**AVIS RELATIF À LA PROTECTION
CONTRE LES EVENTUELS EFFETS NOCIFS ET NUISANCES
PROVOQUÉS PAR LES RAYONNEMENTS NON IONISANTS
GÉNÉRÉS PAR DES ANTENNES ÉMETTRICES STATIONNAIRES**

Commune : SAINT-GHISLAIN - Exploitant : ORANGE

Rapport n° 1682 / 2025

Figure 1 : Vue en plan des lieux de séjour et des points de contrôle

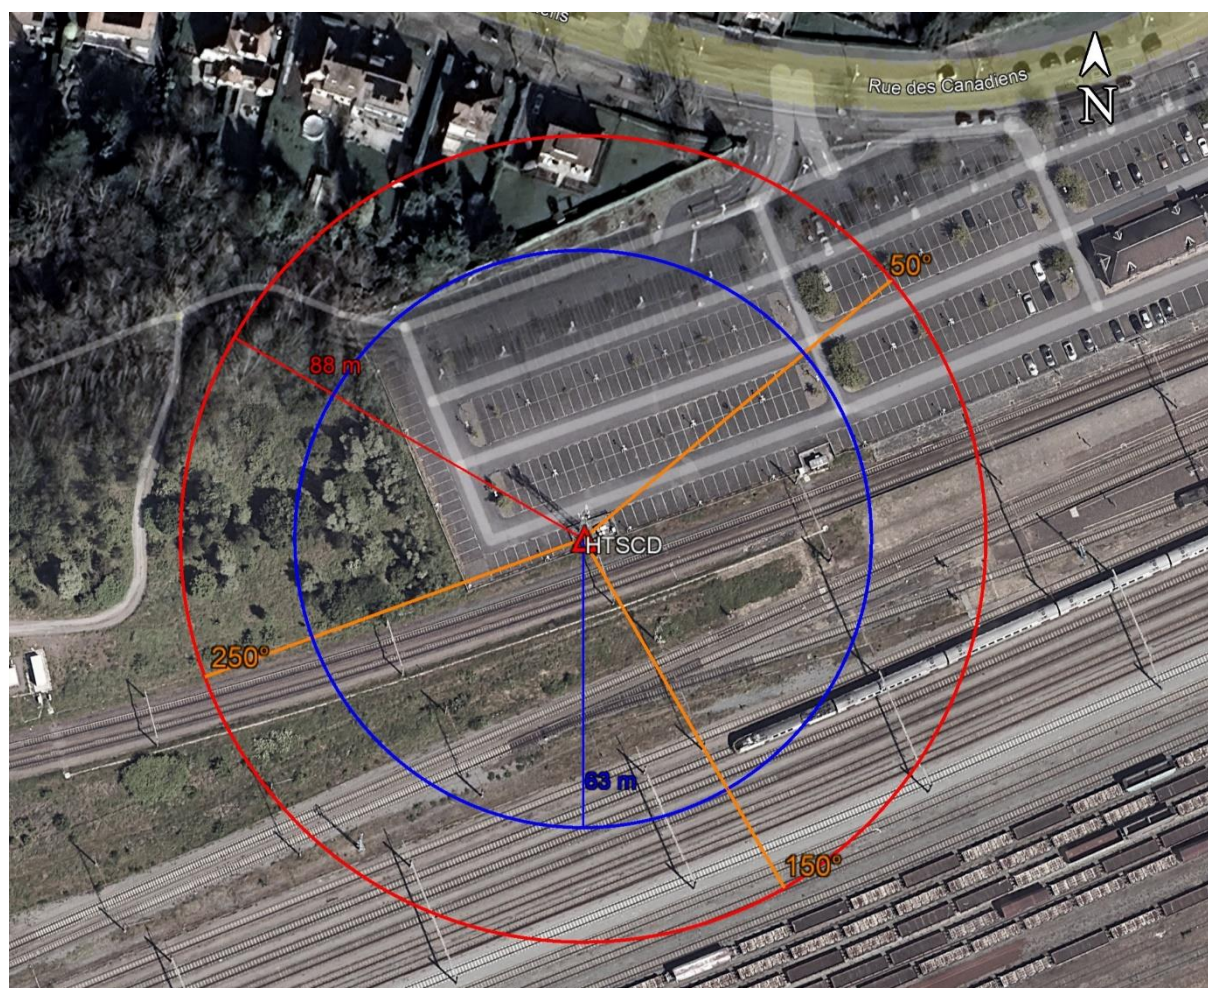
N° point de contrôle	LS	Atténuation (dB)	Indice d'exposition relatif à la limite par installation IE_i
Aucun lieu de séjour ne se trouve dans la zone où la limite d'immission pourrait être atteinte

En ce qui concerne les antennes de l'installation mentionnées dans le tableau 1, la distance maximale à laquelle la limite pourrait être atteinte, à l'extérieur, est égale à 85,7 m. S'il n'y a pas de LS à une distance inférieure, les antennes respectent forcément la limite d'immission.

Dans le cas des LS situés à l'intérieur des bâtiments, une atténuation d'obstacle est prise en compte et il en résulte que la distance maximale à laquelle la limite pourrait être atteinte se réduit à 61,2 m.

Figure 2 : Vue en plan des installations d'antennes dans un rayon de 300 mètres autour de l'installation faisant l'objet de la demande d'avis

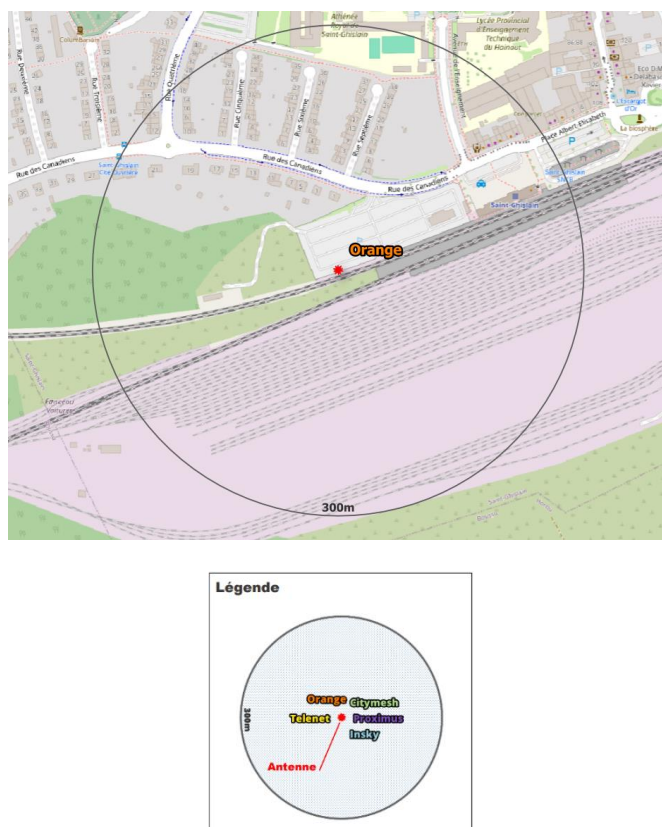
- il y a au plus 4 installations d'antennes émettrices stationnaires présentes dans la zone d'évaluation de 300 mètres de rayon représentée dans la figure 2, y inclus l'installation référencée dans le paragraphe 2 : la limite cumulative définie à l'article 4, §2 du décret est nécessairement respectée dans les lieux de séjour à l'intérieur de la zone d'évaluation de 300 mètres de rayon ;

Compte tenu des considérations ci-dessus, il apparaît que l'intensité du rayonnement électromagnétique généré, dans les lieux de séjour situés dans un rayon de 300 mètres autour de l'installation référencée dans le paragraphe 2, par l'ensemble des antennes émettrices stationnaires de l'ensemble des exploitants du même site d'antennes émettrices stationnaires respecte la limite fixée à l'article 4, § 2 du décret.
